Evidenční list změny stavby

Regenerace bytového fondu Mírová osada- IV. Etapa, ulice Zapletalova

Regenerace bytového fondu Mírová osada- IV. Etapa - Výměna střešní krytiny - vícepráce

03

Plocha střešních panelů 276,80 m²

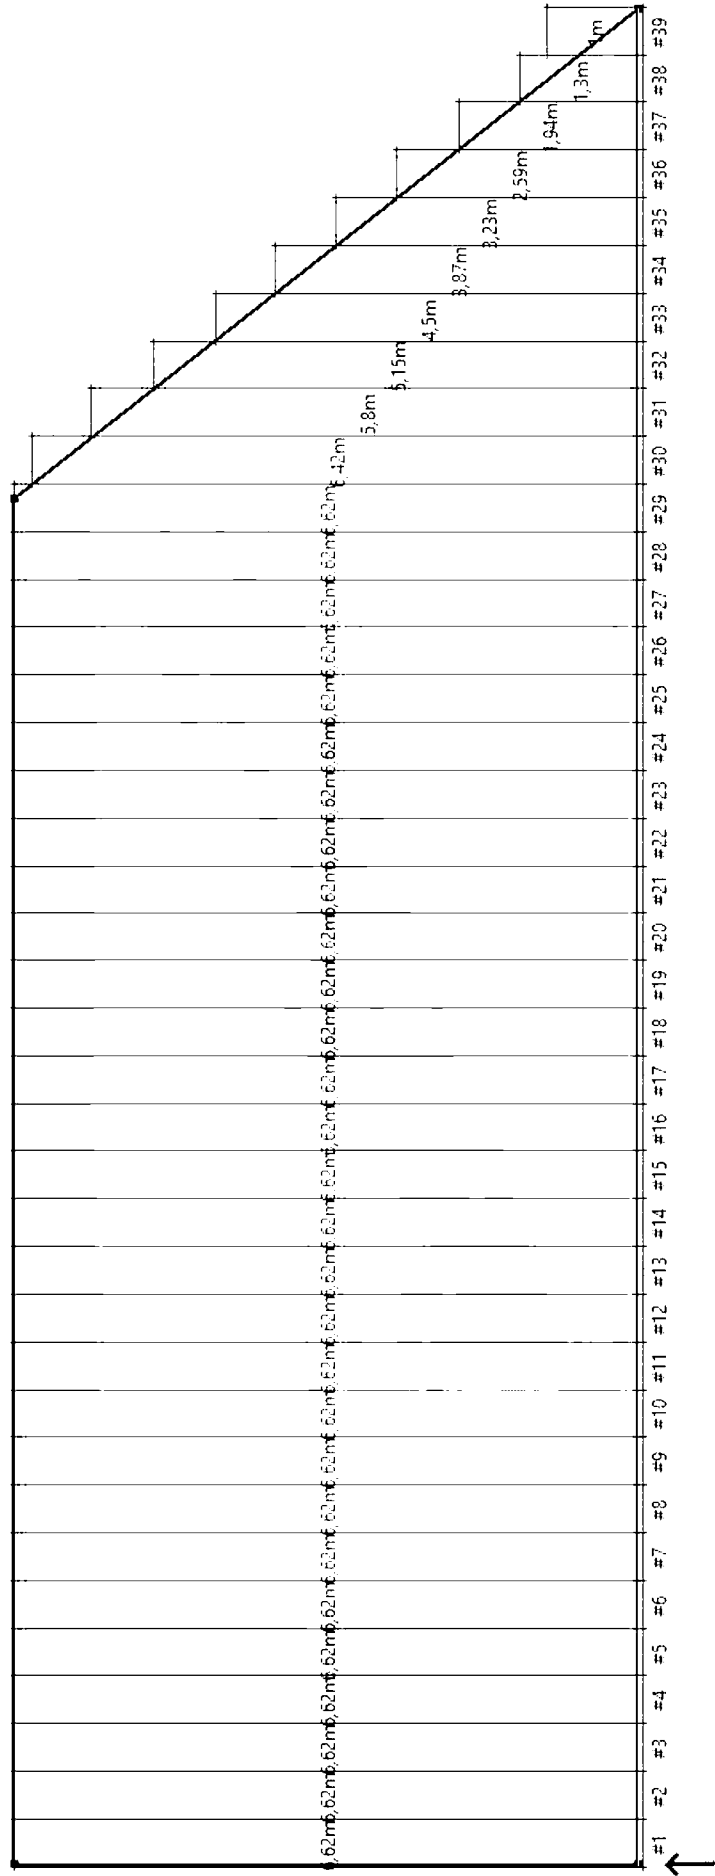
1. Dopočet výměry střech na základě zaměření

1. Na základě provedeného zaměření střešních pláštů jednotlivých vchodů, byla zjištěna nesrovnalost mezi výměrami uvedenými v rozpočtu a skutečným zaměřením. Chybějící výměra je dopočtená a předmětem tohoto změnového listu.
